令和5年6月16日 公告

「北部方面管理事務所管内下水管渠再構築工事(R5-4)」

図面の一部に記載誤りがありました。訂正内容につきましては別紙をご確認ください。

正誤表

年度	令和5年度(2023)	図面番号	内 16 / 全 26
費目	89. 管渠工事費 (公共・単独)		
工事名	北部方面管理事務所管内下水管渠再構築工事 (R5-4)		
内容	淀川第 05013~05015 号線 平面図・縦断面図・横断面図

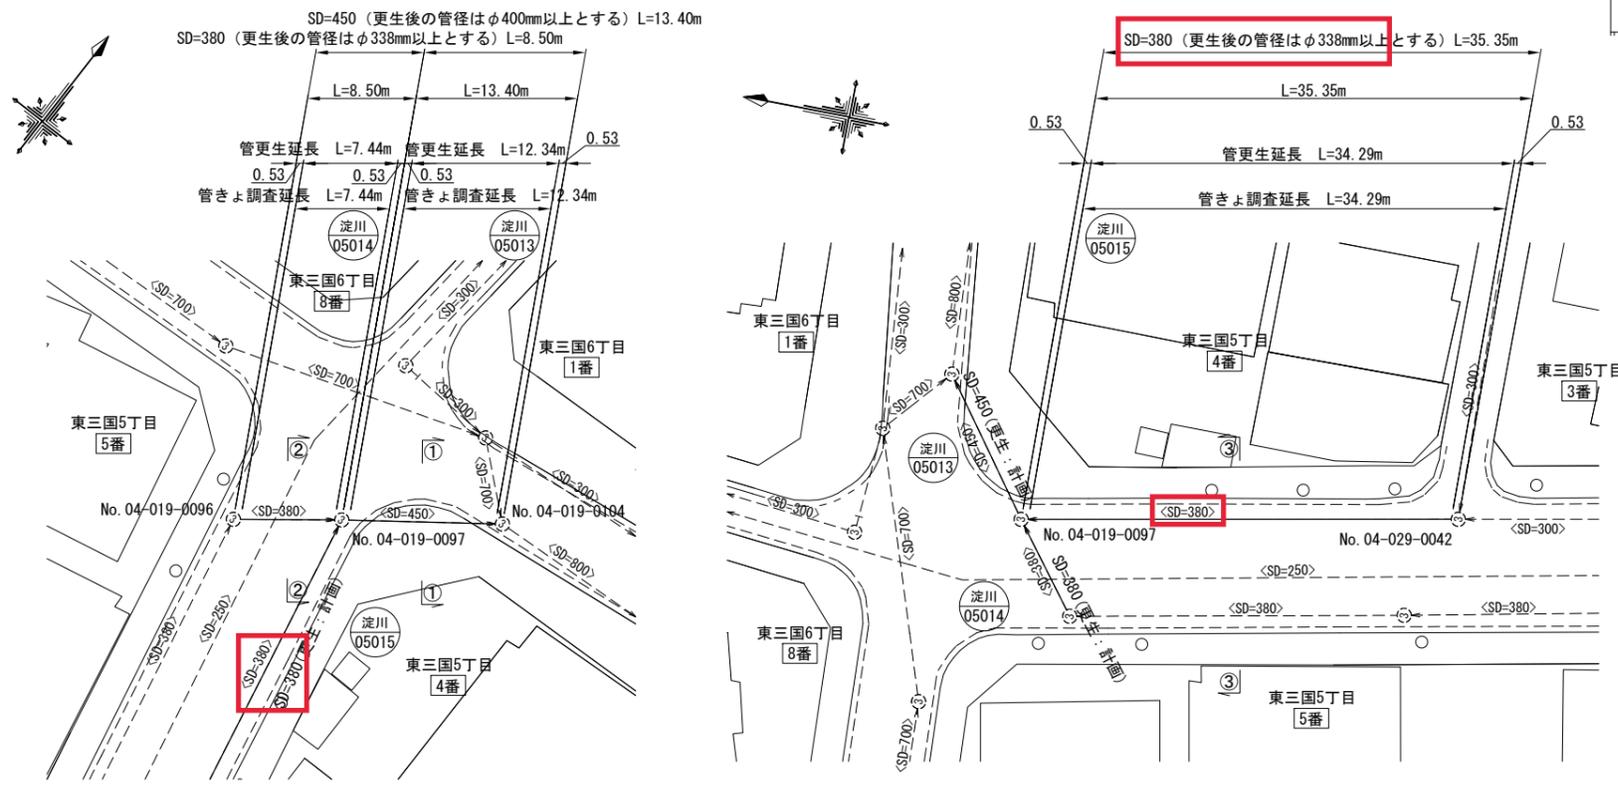
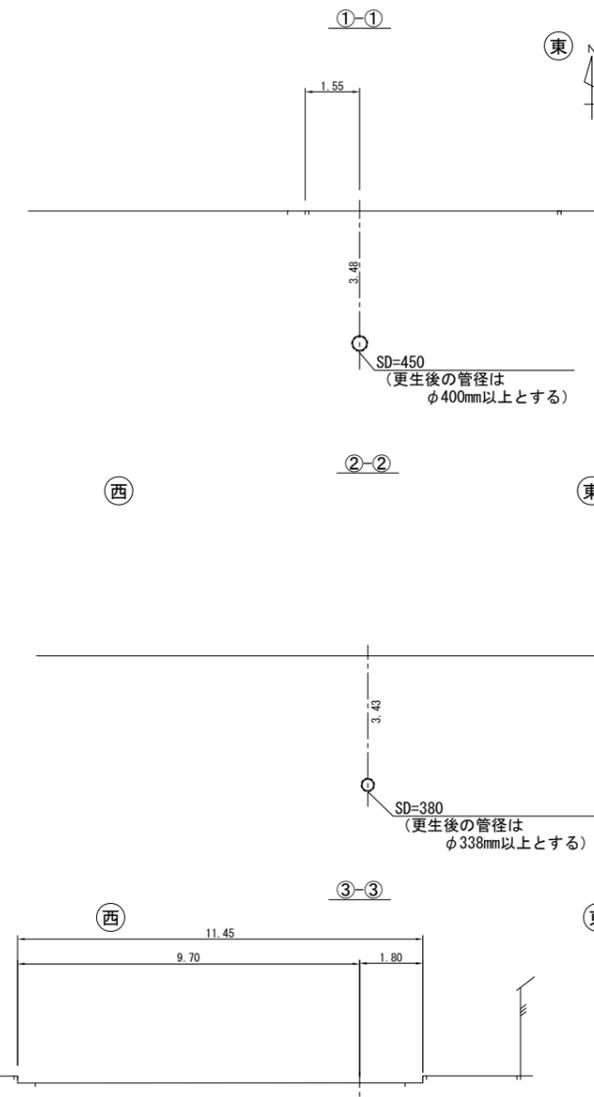
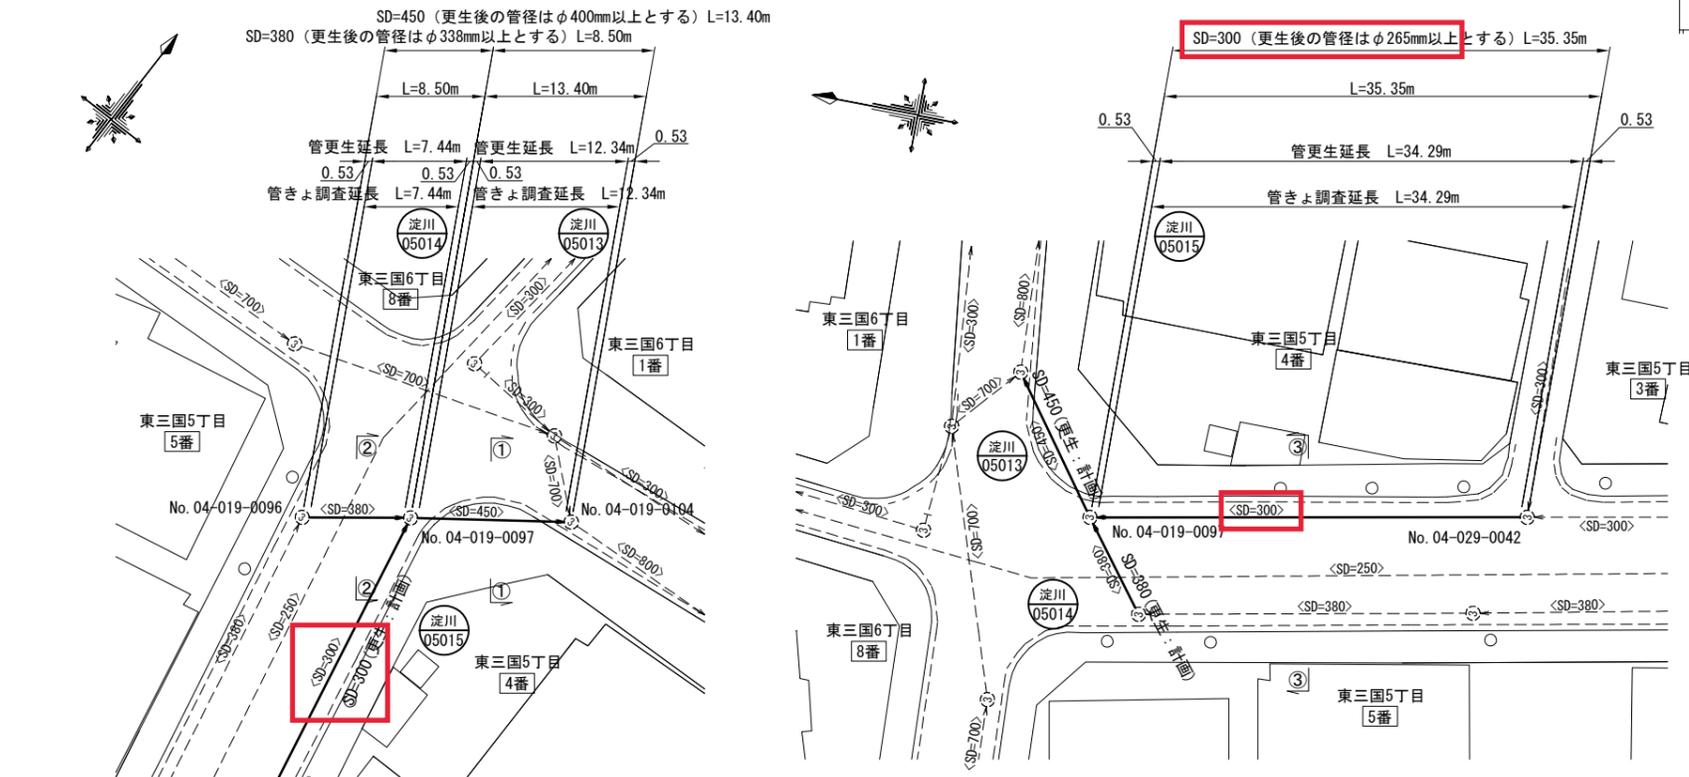
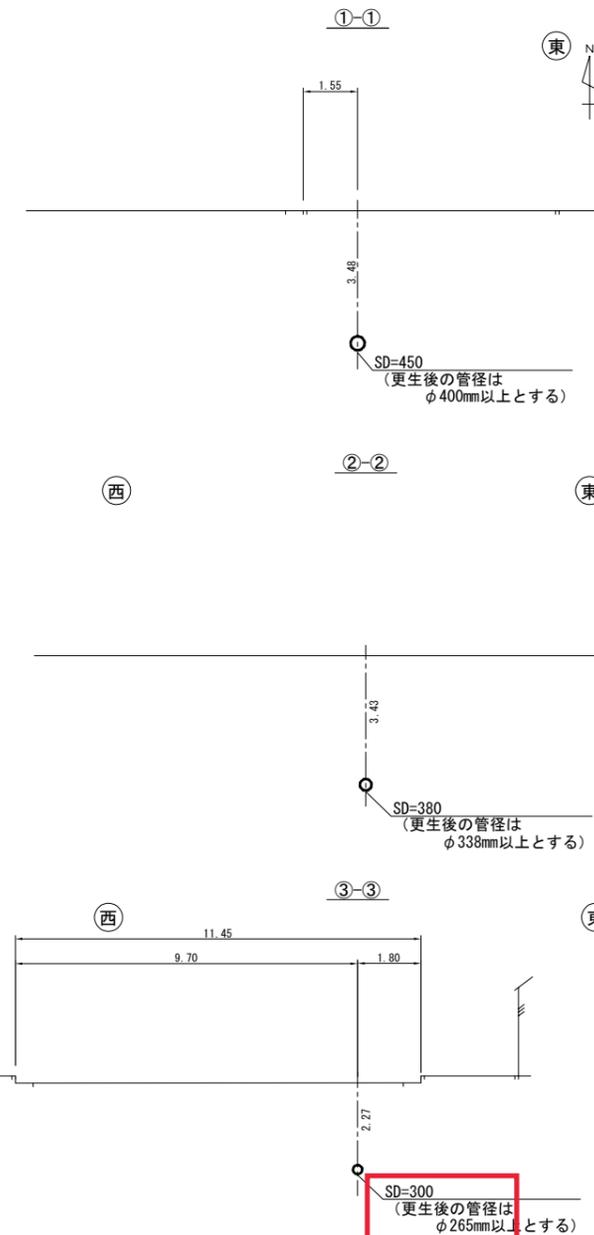
訂正箇所	誤	正
図面 16/26

管径	mm	SD=380 (更生後の管径はφ338mm以上とする)	SD=450 (更生後の管径はφ400mm以上とする)	SD=380 (更生後の管径はφ338mm以上とする)
人孔間距離	m	8.50	13.40	35.35
延長	m	8.50	13.40	35.35
勾配	‰	4.82	5.22	3.82
土被り	m	-21.90 + 2.974 + 3.335	-13.40 + 3.113 + 3.452	-0.00 + 3.113 + 2.365
現在地盤高	m	-0.776 + 2.974 + 3.113	-0.817 + 3.113 + 3.452	-0.897 + 3.113 + 2.365
管底高	m	-0.776 + 2.974 + 2.888 + 2.005	-0.817 + 3.113 + 2.888 + 2.005	-0.468 + 2.888 + 2.005
追加距離	m			35.35

管径 mm	SD=380 (更生後の管径はφ338mm以上とする)	SD=450 (更生後の管径はφ400mm以上とする)	SD=300 (更生後の管径はφ265mm以上とする)
人孔間距離 m	8.50	13.40	35.35
延長 m	8.50	13.40	35.35
勾配 %	4.82	5.22	3.82
土被り m	3.35	3.515	4.450
現在地盤高 m	2.974	3.113	2.888
管底高 m	-0.776	-0.827	-0.488
追加距離 m	21.90	13.40	35.35

年度	令和5年度(2023)	図面番号	内20 / 全26
費目	89. 管渠工事費 (単独)		
工事名	北部方面管理事務所管内下水管渠再構築工事 (R5-4)		
内容	淀川第05023~05025号線 平面図・縦断面図・横断面図

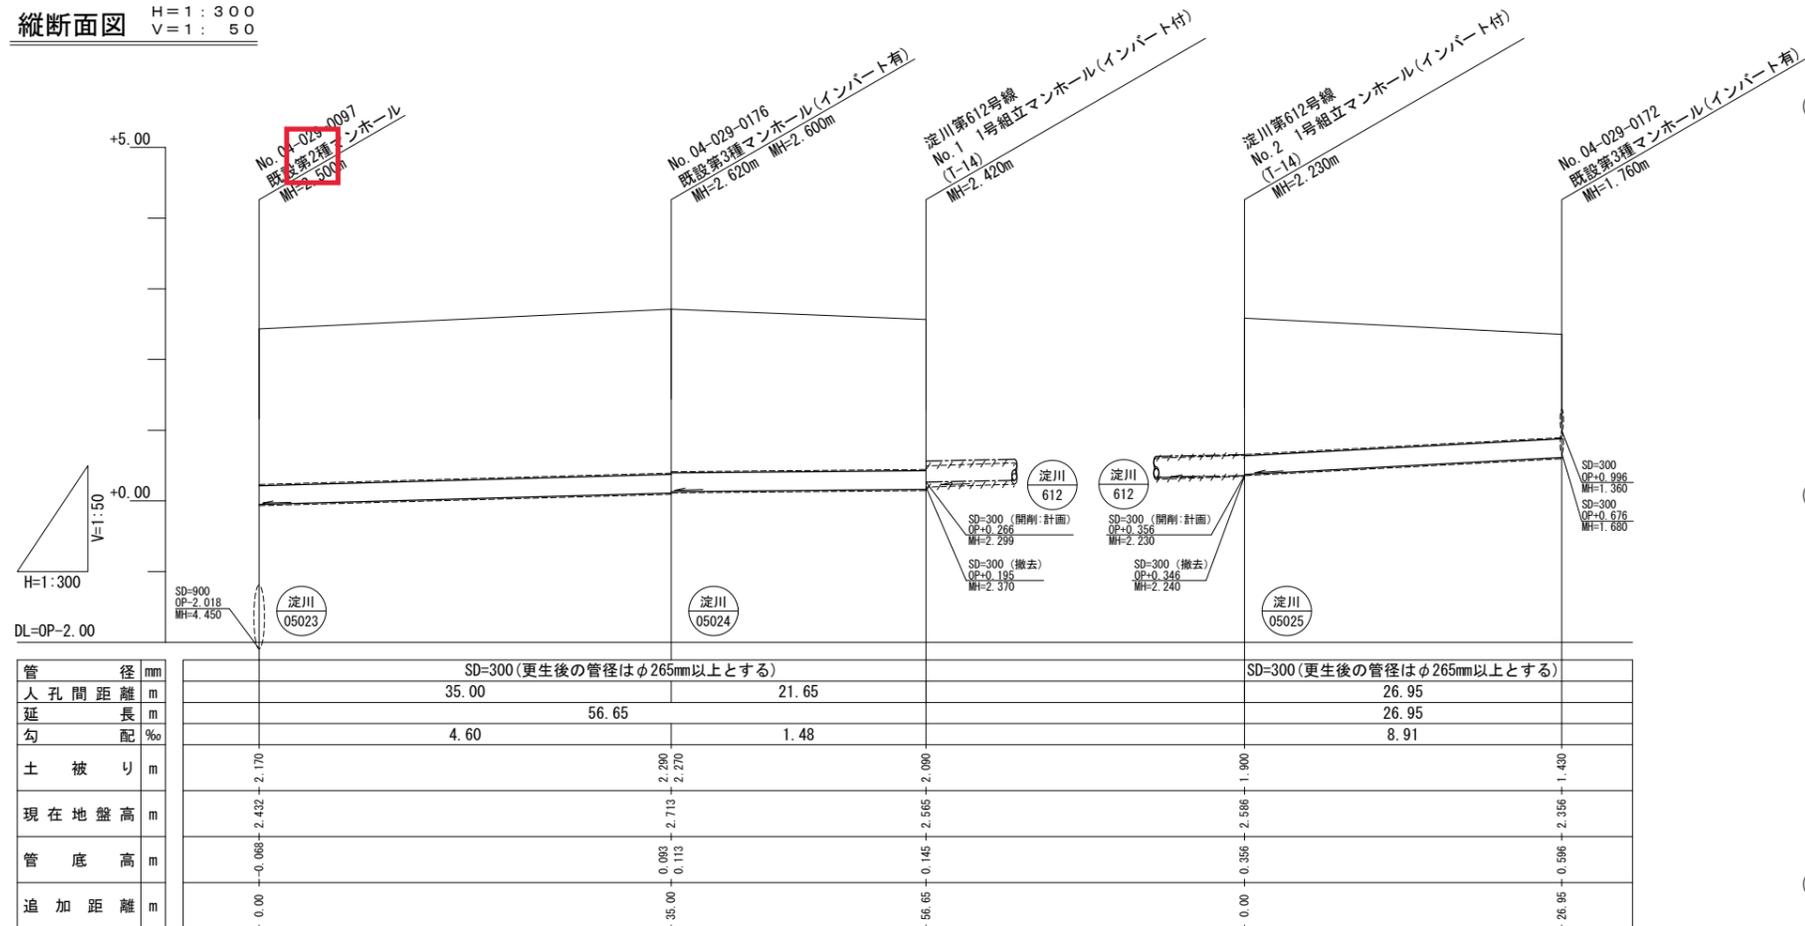
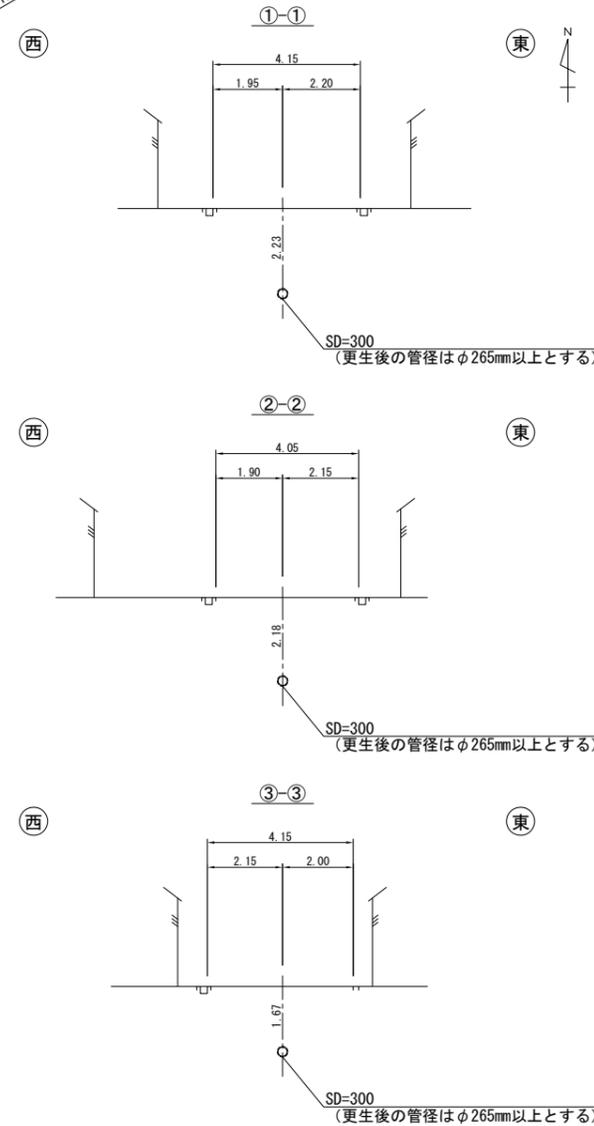
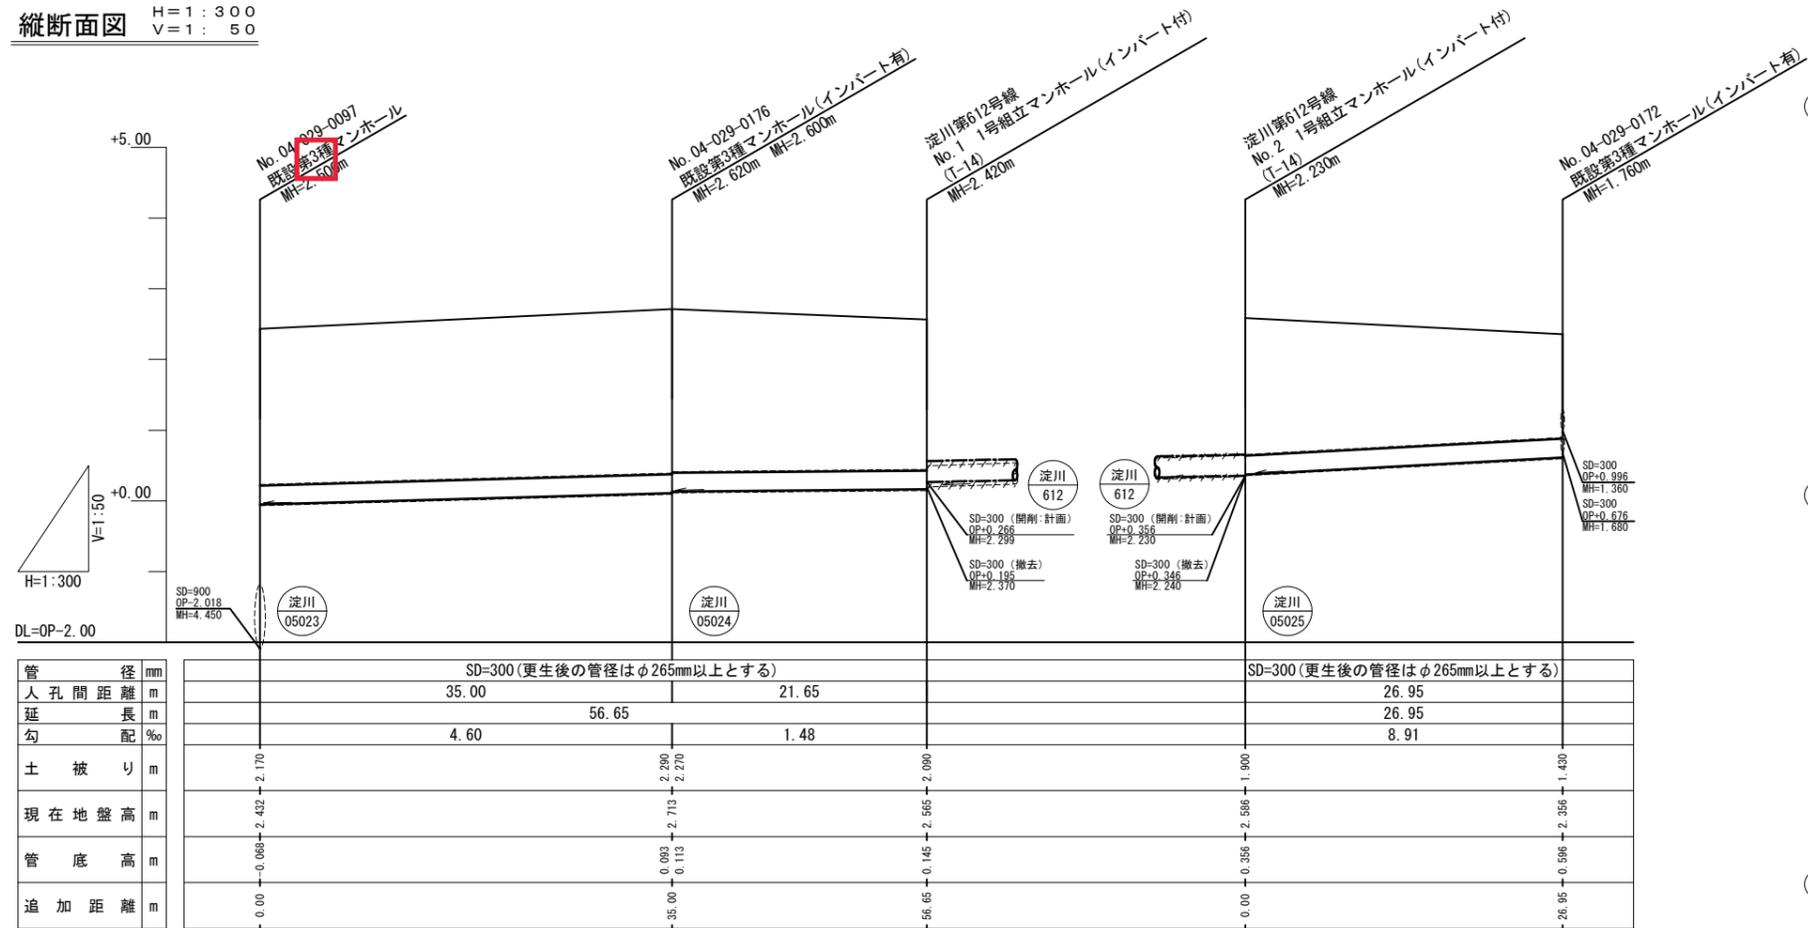
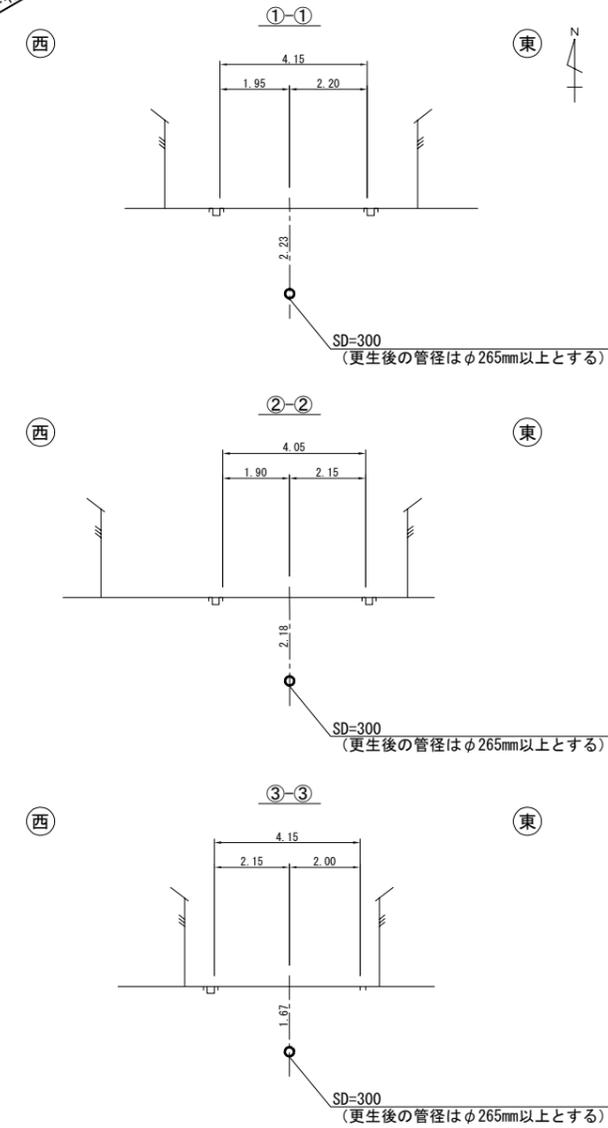
図面 20/26

液状化の判定	<input type="checkbox"/> この路線は液状化地盤でない
必要検討項目	<input checked="" type="checkbox"/> この路線は液状化地盤である <input type="checkbox"/> 地盤沈下に対する照査 <input type="checkbox"/> 永久ひずみ (側方流動) に対する照査
水準基標	No. 04-029-0006 位置 淀川区東三国5丁目 標高 OP+2.709 測定年度 平成10年度

液状化の判定
 この路線は液状化地盤でない
 この路線は液状化地盤である
 必要検討項目
 地盤沈下に対する照査
 永久ひずみ (側方流動) に対する照査
